**ФЕДЕРАЛЬНОЕ АГЕНТСТВО
ВОЗДУШНОГО ТРАНСПОРТА**
(РОСАВИАЦИЯ)

23.08.2017 № Исх-19122/03

об уточнении и дополнении Регламента
ТО и ТУ самолёта ТВС-2МС
(Изменение 5)

Рис. 1

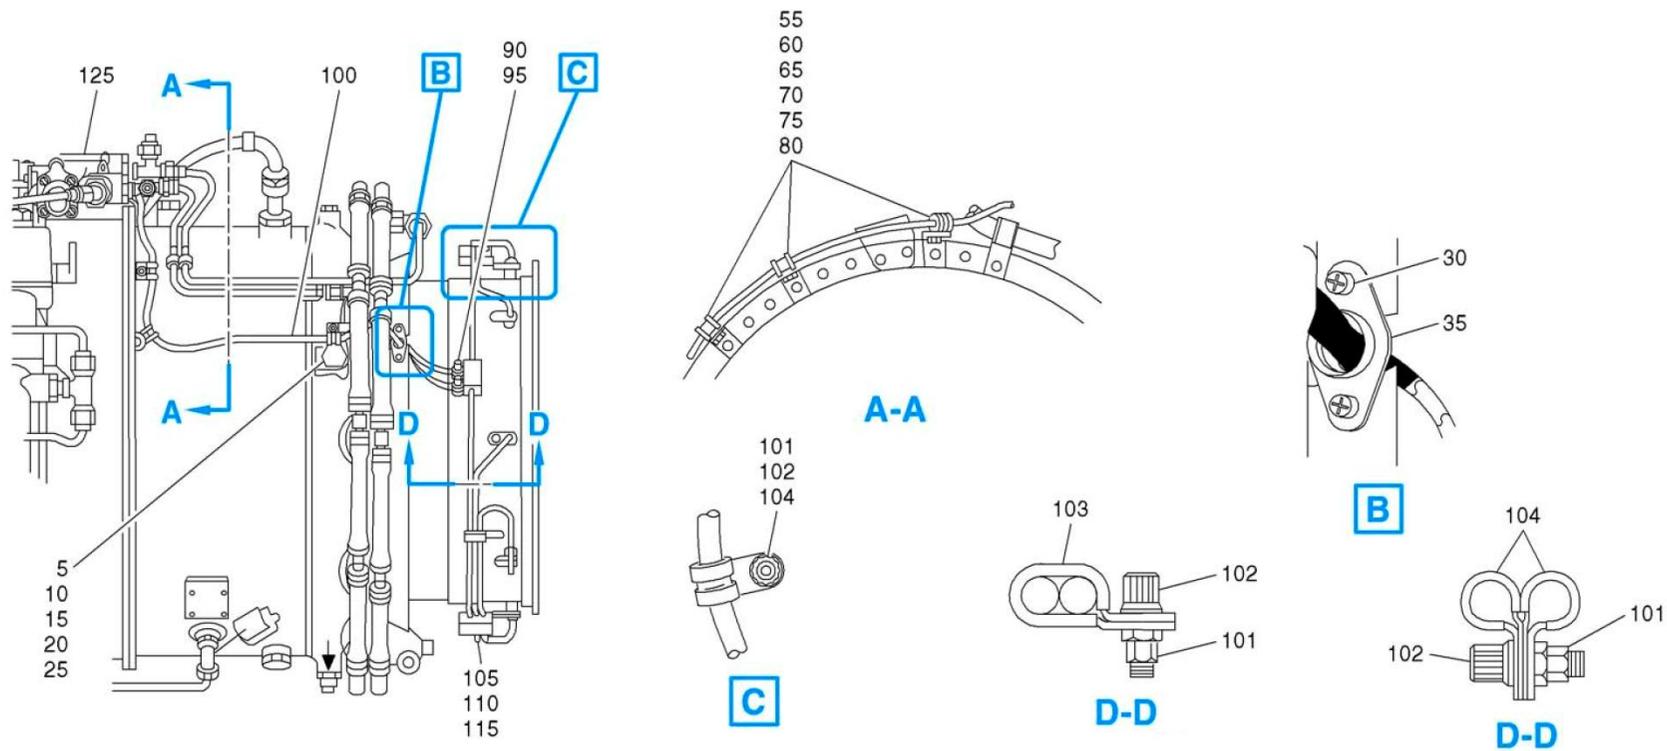
ТЕХНОЛОГИЧЕСКАЯ КАРТА №31 ПО		
Содержание операции и технические требования (ТТ)	Работы, выполняемые при отклонениях от ТТ	Конт- роль
<p>нарушение контровки;</p> <p>- механические повреждения, снижающие надежность соединения.</p> <p>4. Проверьте рукой надежность стыковки ШР. Не допускаются:</p> <p>- ослабление стыковки отдельных частей разъемов. Накладная гайка должна быть затянута до отказа и должен отсутствовать люфт кабельной части при покачивании хвостовика разъема;</p> <p>- ослабление крепления блочной части разъемов.</p> <p>4.2. Проверьте надежность заделки жгута в хвостовике ШР. Жгут не должен перемещаться.</p> <p>4.3. Проверьте надежность крепления экранирующей оплетки. Не допускается:</p> <p>- повреждение экранирующей оплетки;</p> <p>- ослабление крепления экранирующей оплетки.</p> <p>5. Проверьте надежность подсоединения электропроводов к термопарам двигателя.</p> <p>5.1. Открыть левый капот двигателя.</p> <p>5.2. Осмотреть на предмет повреждений и коррозии гайки (поз. 5, 55, 90, 101, 105, рис. 1), болты (поз. 10, 20, 30, 60, 75, 102, 110, рис. 1), хомуты (поз. 15, 65, 103, 104, рис. 1), винт (поз. 95, рис. 1).</p> <p>5.3. Осмотреть на предмет повреждений и коррозии крепежную пластину (поз. 25, рис. 1), адаптер (поз. 35, рис. 1), зажим (поз. 80, рис. 1).</p> <p>5.4. Осмотреть на предмет повреждений кабель (поз. 100, рис. 1), резистор (поз. 125, рис. 1), датчик температуры (поз. 115, рис. 1). При необходимости открыть правый капот, и выполнить осмотр с правой стороны двигателя.</p> <p>5.5. Компоненты с выявленными повреждениями заменить.</p>	<p>При неправильной и нарушенной контровке ШР переконтрите. ШР с механическими повреждениями замените.</p> <p>Недотянутую гайку ШР дотяните и переконтрите ее.</p> <p>При нарушениях крепления ШР подтяните винты крепления, при необходимости заменив крепежные винты.</p> <p>Обмотайте жгут лентой ЛЭТСАР и затяните хвостовик.</p> <p>Поврежденную оплетку отремонтировать или заменить</p>	Т
